Pytania z dnia 21.01.2016r:

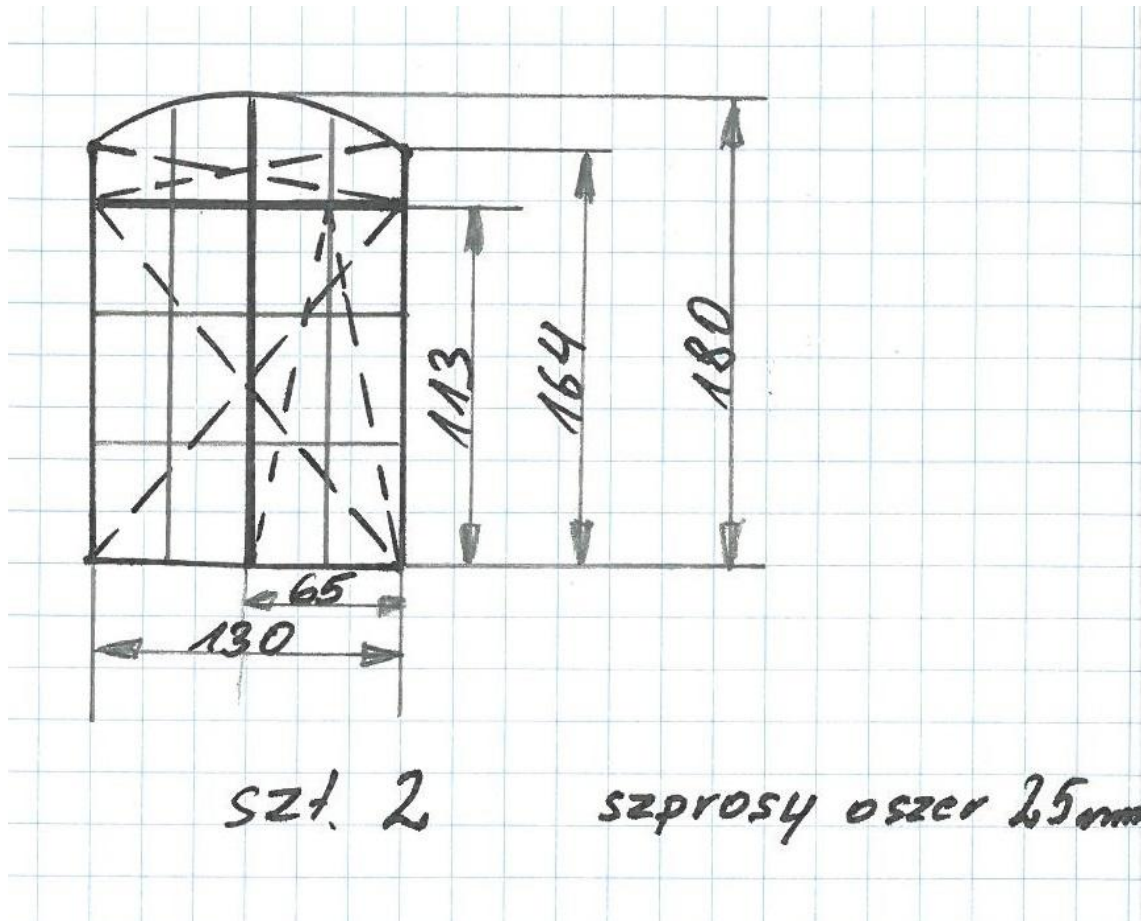
2. Czy wysokości w oknie łukowym są poprawne?

Od poprzeczki 1650 do całkowitej wysokości 1800 nie ma możliwości wykonania okna rozwieranego.

Poniżej rysunek z poprawnymi wymiarami.
